Fra: Ness, Hanna Stene[Hanna.Ness@multiconsult.no]  
Sendt: 03.09.2025 08:49:46  
Til: Postmottak SFVL[sfvlpost@statsforvalteren.no]  
Kopi: Johnsborg, Hilde Bruheim[hilde.johnsborg@multiconsult.no];Harald Fimreite[harald.fimreite@sognekraft.no];  
Tittel: Endringsmelding ref. tillatelse 2020.1114.T

Deres ref: 2018/1215 | Vår ref:  
Dokumentkode: 10266123-01-BRE-001  
Tilgjengelighet:

## ØVRE OG NEDRE OFFERDAL

### Endringsmelding for tillatelse 2020.1114.T

Figur 1: Oversikt over omsøkte endringer til NVE for Offerdal kraftverk

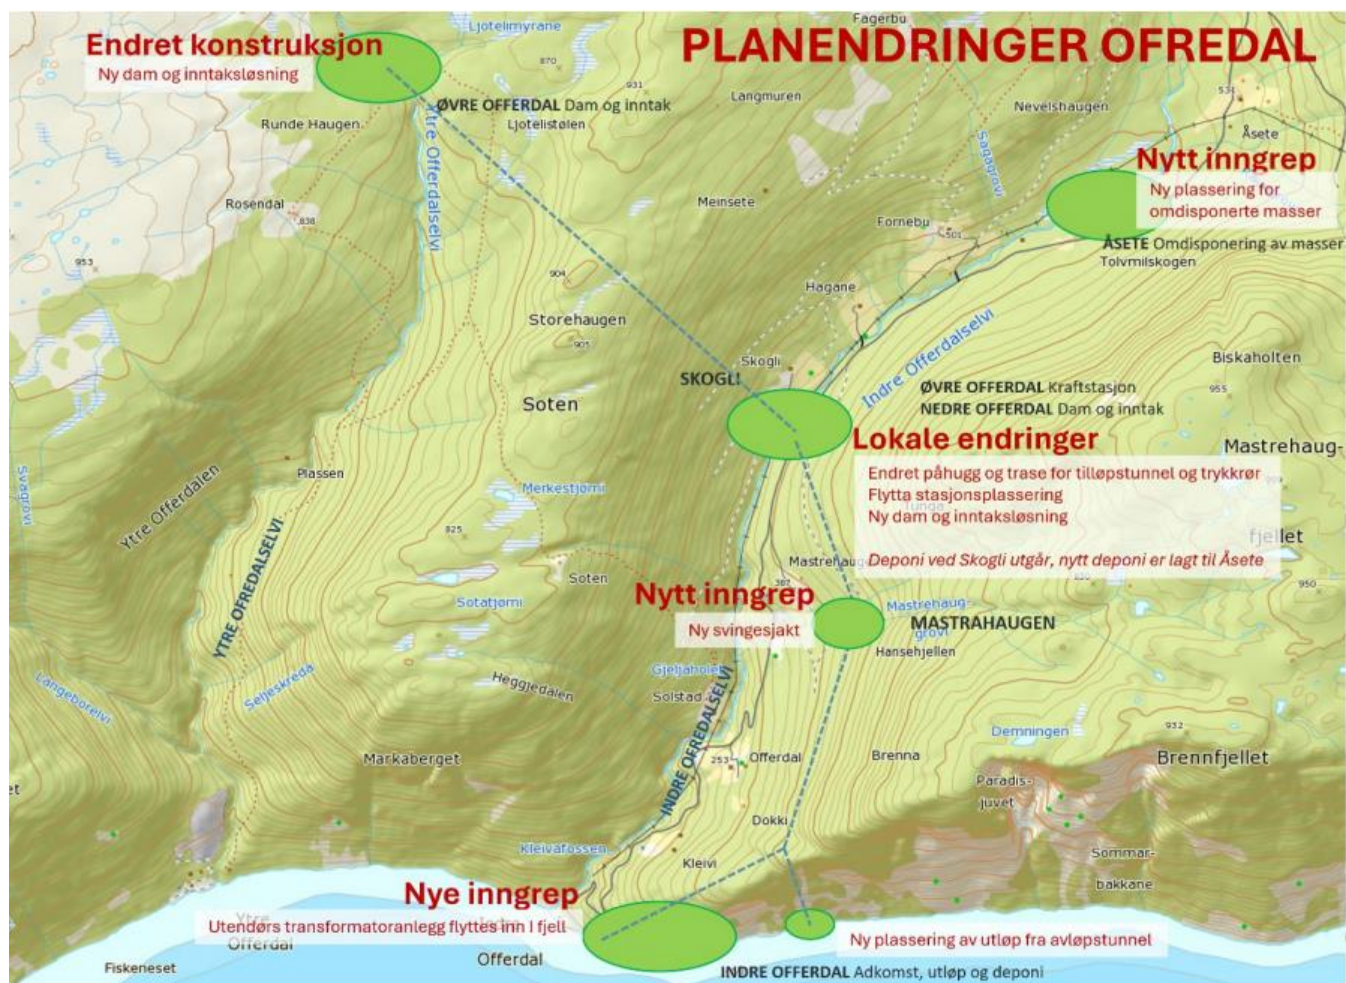
En oversikt over alle endringer på Ofredal-siden er gitt i Figur 1. De endringene som anses som relevante mtp. gitt tillatelse fra Statsforvalter er presentert nedenfor:

- Mindre endringer for Nedre Offerdal kraftverk
- Ny plassering for avløpstunnel og sjøkabel
- Mindre endringer for sjødeponi

For Øvre Ofredal er det også foreslått endringer. Disse innebærer endring i typen dam, hvorav forslaget er at betongplatedam med høyde 10 meter erstattes med et tyrolerinntak med høyde ca. 4 meter. Bakgrunn for endringen er at tyrolerinntak er lettere å drifte, og at omfanget av konstruksjoner reduseres, som igjen gir redusert arealinngrep. Som følge av denne endringen trengs det ny trase for rørgate på Skogli ned til Indre Ofredalselvi.

Figur 2: Oversikt over ny situasjonsplan ved Indre Offerdalelvi som følge av endringer.

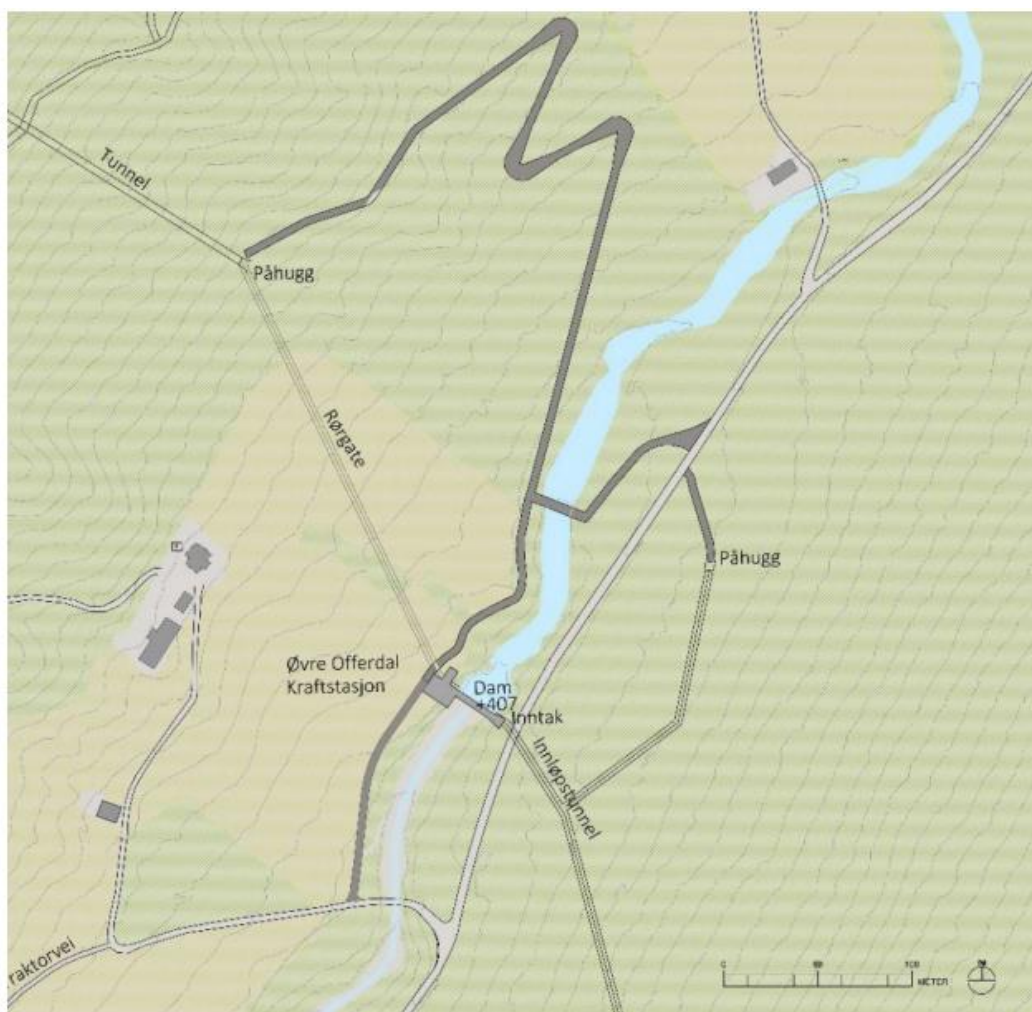
Det ble opprinnelig søkt om inntak med dam på kote 400. Dette er foreslått erstattet med et tyrolerinntak ca. 200 meter oppstrøms Indre Ofredalselvi på kvote 407 (se Figur 2). Begrunnelse for endring er at berget langs elva ved Skogli noe lengre oppstrøms er vurdert å være bedre egnet for bygging av inntakskonstruksjon. Kraftstasjonsbygningen for Øvre Offerdal kraftverk vil måtte flyttes om lag 200 meter oppstrøms som følge av flyttet inntak.

Det er planlagt at deponiet ved Skogli utgår. Masser fra tunneldriving omdisponeres til Åsete i stedet (se Figur 1). Den reviderte utbyggingsløsningen innebærer totalt ca. 187 000 fm<sup>3</sup> (fastkubikkmeter) uttatte masser, som i utgangspunktet vil fordeles slik til deponi:

Totalt inntil 126 000 fm<sup>3</sup> til deponi Åsete i Indre Ofredal, som anbrakte masser utvidet med en koeffisient på 1.6 tilsvarer dette ca. 200 000 m<sup>3</sup>. Deponiet har en beregnet kapasitet på inntil 400 000 m<sup>3</sup> anbrakte masser, med buffer til elva på 15 m. Etter nærmere detaljprosjektering vil endelig utforming av tippen med tanke på arealbruk og utforming framgå i detaljplan. Deponiet vil da trekkes ytterligere 10 m fra elva for å ivareta krav som følger med nærliggende flommarkskog.
